HAGEN Baumbüro GmbH

GUTACHTERLICHE STELLUNGNAHME

**Gutachterliche Stellungnahme für das BV Wiesentalviertel in Lübeck
Ihr Auftrag auf mein Angebot vom 30.11.2022
Ortsbesichtigung am 14.12.2022**

3. Baum Nr. 2 (südwestliche Grundstücksgrenze)

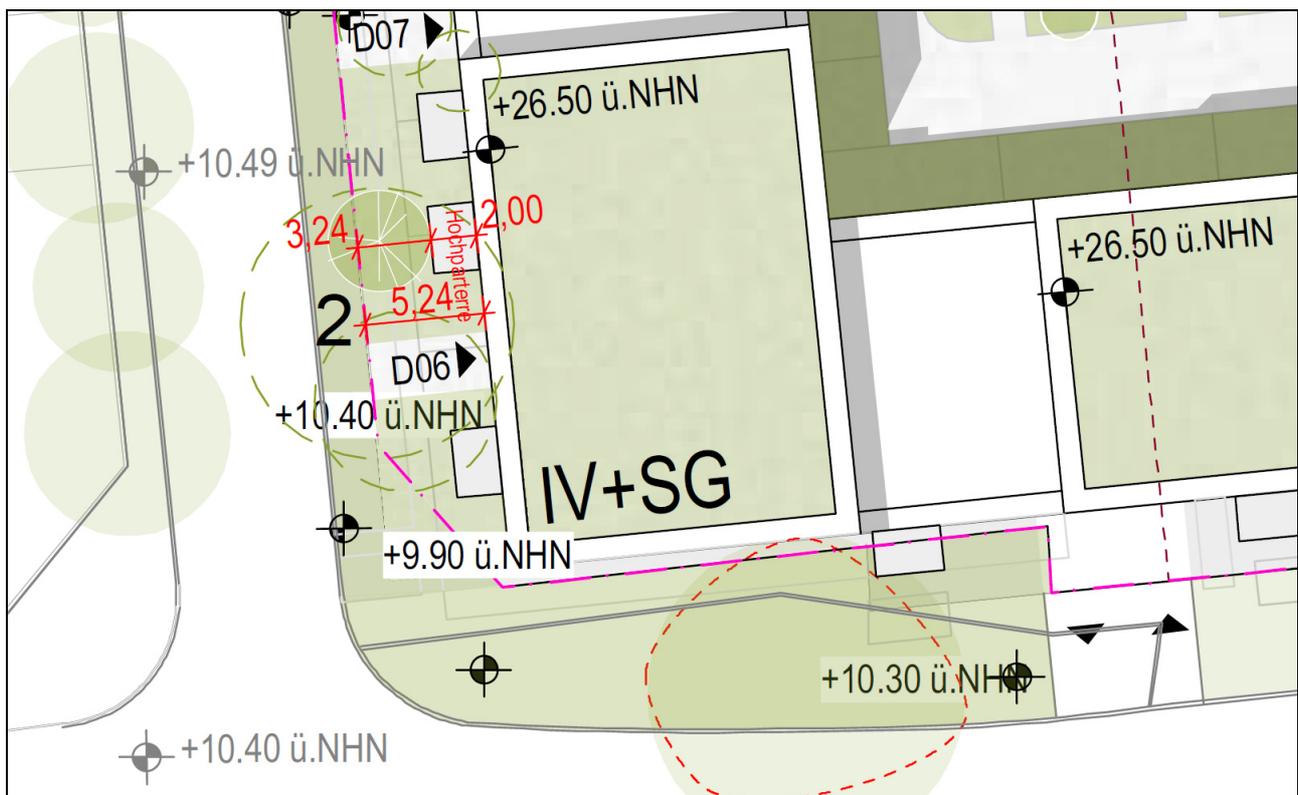
Die Planung sieht vor, dass der Neubau bis ca. 5,20 m an den Stammfuß des Ahorns Nr. 2 heranrückt. Der Ahorn befindet sich derzeit auf dem Höhenniveau des angrenzenden Pinassenwegs. Direkt angrenzend an den Stammfuß fällt das Grundstück steil ab, so dass der Böschungsfuß sich ca. 2,50 m tiefer als der Baumstandort befindet. Der Abstand des Böschungsfußes zum Baumstandort beträgt ca. 7,0 – 8,0 m.

Der geplante Neubau soll auf Höhe des angrenzenden Pinassenwegs hergestellt werden. Dafür muss das Bestandsgrundstück angefüllt werden. Weiterhin ist die Herstellung des Hauseingangs im direkten Wurzelbereich des Spitzahorns Nr. 2 geplant.

Durch die geplanten Baumaßnahmen sind sowohl Beeinträchtigungen im Kronen- als auch im Wurzelbereich nicht zu vermeiden.

Die Fassade des Neubaus rückt auf ca. 4,0 m an den Stammfuß des Baumes heran. Zur Umsetzung wird ein zusätzlicher Arbeitsraum von ca. 2,0 m benötigt (Bsp. Balkone, Schwenkbereich, Gerüst). Somit verbleibt bei aktueller Planung eine einseitige Restkrone von ca. 2,0 m (Foto Nr. 1).

Durch den notwendigen Rückschnitt würde ein maßgeblicher Teil der Hauptkrone verloren gehen und der Baum geschwächt werden. Zudem lässt sich der Rückschnitt nicht mit den Maßgaben der ZTV-Baumpflege vereinbaren, so dass es sich um eine einseitige, nicht fachgerechte Kappung handelt.

Weiterhin wird die fachgerechte Herstellung des geplanten Hauseingangs aufgrund der oberflächennahen Baumwurzeln in Frage gestellt (Foto Nr. 2). Zur fachgerechten Herstellung einer Zuwegung werden in der Regel Abgrabungstiefen von ca. 30 – 40 cm benötigt. Aufgrund der augenscheinlich parallel zum Gehweg ausgerichteten Baumwurzeln, ist daher die Herstellung der Zuwegung im Regelaufbau nicht möglich.

Unter Berücksichtigung der genannten Hinweise, wird ein Erhalt des Baumes bei derzeitigem Planungsstand nicht empfohlen. In der Gesamtheit sind die Eingriffe am Baum und im Baumumfeld so erheblich, dass die Entwicklungschancen des Baumes aus baumfachlicher Sicht für gering eingeschätzt werden.

Für eine möglichst baumschonende Umsetzung, muss der geplante Neubau um ca. 3,0 m vom Baumstandort abgerückt werden. Unter dieser Voraussetzung wird der notwendige Rückschnitt im Kronenbereich für vertretbar eingeschätzt. Die Planung und Herstellung der Balkone ist dabei jedoch an die erschwerten Bedingungen (eingeschränkter Schwenkbereich Kran) anzupassen.

Die Zuwegung zum Hauseingang ist umzuplanen, so dass diese zunächst parallel zum Gebäude verläuft und erst in einem wurzelfreien Bereich an den Gehweg anschließt. Zur konkreten Einschätzung sind ggf. Wurzelsuchgrabungen herzustellen.

Im Rahmen des o.g. Bauvorhabens ist eine Aufschüttung im Wurzelbereich zum Ausgleich des Höhenniveaus nicht zu vermeiden. Um die Auswirkungen auf den Wurzelbereich zu reduzieren, muss die Aufschüttung möglichst wasser- und luftdurchlässig hergestellt werden. Vorstellbar wäre, dass die Böschung mit einer mind. 0,5 – 1,0 m breiten Packlage aus groben Schotter abgedeckt wird. Innerhalb der Packlage werden Belüftungsrohre eingebaut und an die Oberfläche angeschlossen. Um das Verschlämmen der Poren zu vermeiden, sollte die Schotterpacklage vom umliegenden Boden mit einem Vlies getrennt werden.

4. Baum Nr. 47 – 54 (nördliche Grundstücksgrenze)

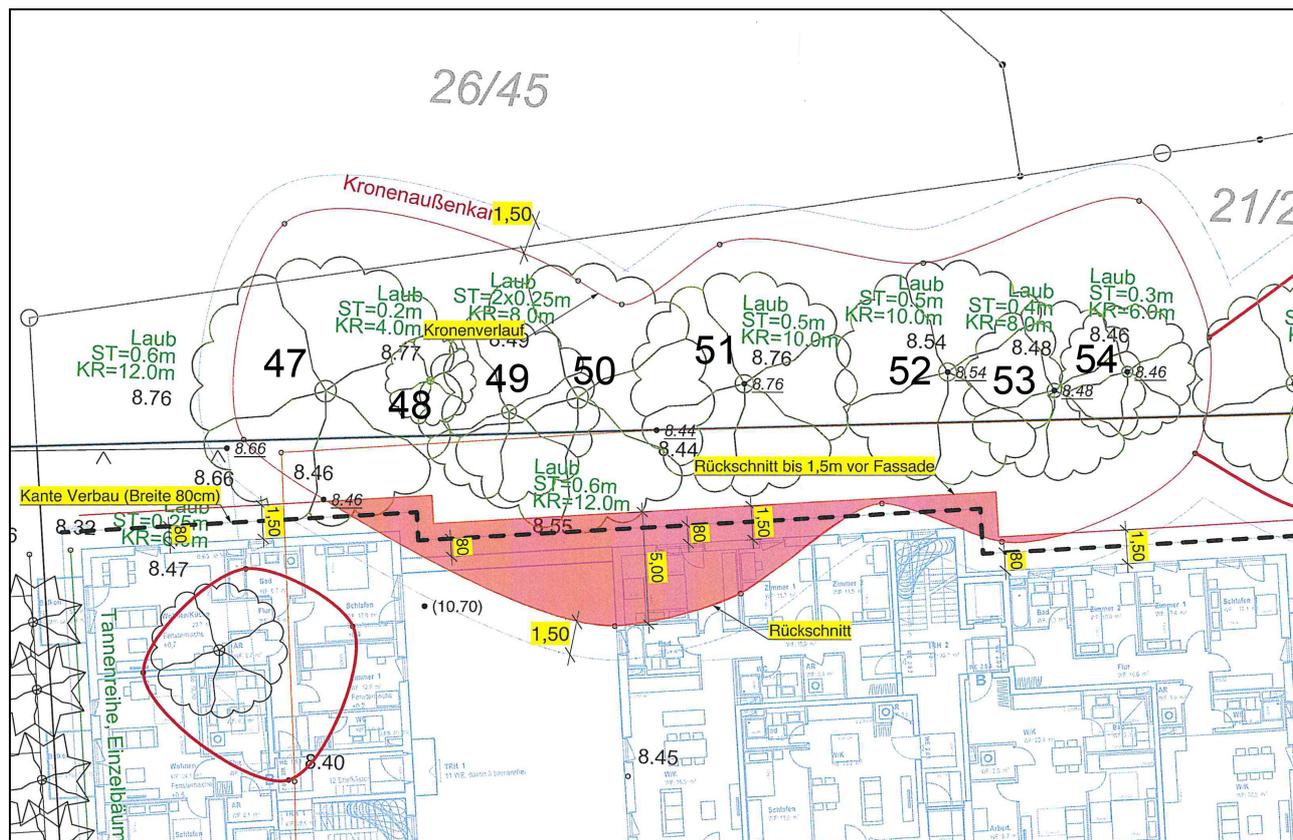
Zur Herstellung der Baugrube sind Verbauarbeiten im Kronen- und Wurzelbereich der o.g. Baumgruppe erforderlich. Zur Freistellung der zukünftigen Fassade sowie des Arbeitsraumes für die Bohrgeräte, müssen dafür die Baumkronen zurückgeschnitten werden. Der notwendige Arbeitsraum beträgt in der Regel ca. 1,0 m gemessen ab Verbaukante.

Gem. dem gesonderten Kronenaufmaß werden die Rückschnitte im Bereich der Bäume Nr. 47, 48, 49, 52, 53 und 54 nur geringfügig ausfallen, so dass die Umsetzung für vertretbar eingeschätzt wird.

An den Bäumen Nr. 50 und 51 wird ein stärkerer Rückschnitt erforderlich werden. Aufgrund der Kronenausdehnung und der Lage ist jedoch maßgeblich die Pappel Nr. 50 von den Schnittmaßnahmen betroffen (Foto Nr. 4). Im Bereich des Ahorns ragen nur wenige Grob- und Schwachäste in den Bereich der Verbaukante.

Im Bezug zur Planung und zur Umsetzung wird empfohlen, dass die beiden Pappeln Nr. 48 und Nr. 50 aus dem vorhandenen Baumbestand entnommen werden. In Verbindung mit dem geplanten Bauvorhaben wird es dauerhaft zu Konflikten zwischen der Baumkrone und den angrenzenden Gebäuden kommen. Durch die Entnahme der beiden Bäume würde die Entwicklungschance des Feldahorns Nr. 49 deutlich verbessert werden. Dieser übernimmt auch weiterhin die durchgrünende und abschirmende Funktion innerhalb der Baumgruppe.

Im Wurzelbereich der Baumgruppe befindet sich ab der Grundstücksgrenze eine durchgehende Betonbodenplatte (Foto Nr. 3). Im Rahmen der Ortsbesichtigung mit der Stadt Lübeck wurde die Frage diskutiert, ob sich ggf. relevante Wurzeln der angrenzenden Bäume unterhalb der Bodenplatte befinden. Zur genauen Abschätzung sollten Wurzelsuchgrabungen durchgeführt werden.

Gem. Planung befindet sich die Verbaukante in einem Abstand von ca. 6,0 – 7,0 m zum Stammfuß der angrenzenden Baumstandorte. Es kann nicht grundsätzlich ausgeschlossen werden, dass sich Baumwurzeln der angrenzenden Bäume unterhalb der Betonplatten befinden. Durch den relativ großen Abstand zur Verbaukante, werden jedoch relevante Wurzeln im Bereich der Abgrabungen derzeit nicht erwartet.

Zur Herstellung von Wurzelsuchgrabungen innerhalb der Betonplatten ist ein verhältnismäßig großer Aufwand erforderlich. Daher wird aufgrund der o.g. Hinweise empfohlen, dass auf eine gesonderte Suchgrabung verzichtet wird und die Abgrabungsarbeiten baumpflegerisch begleitet werden. Im Rahmen der baumpflegerischen Begleitung können je nach Wurzelaufkommen, weitere Maßnahmen festgelegt werden. Eine Fällung vereinzelter Bäume ist jedoch nicht zu erwarten.
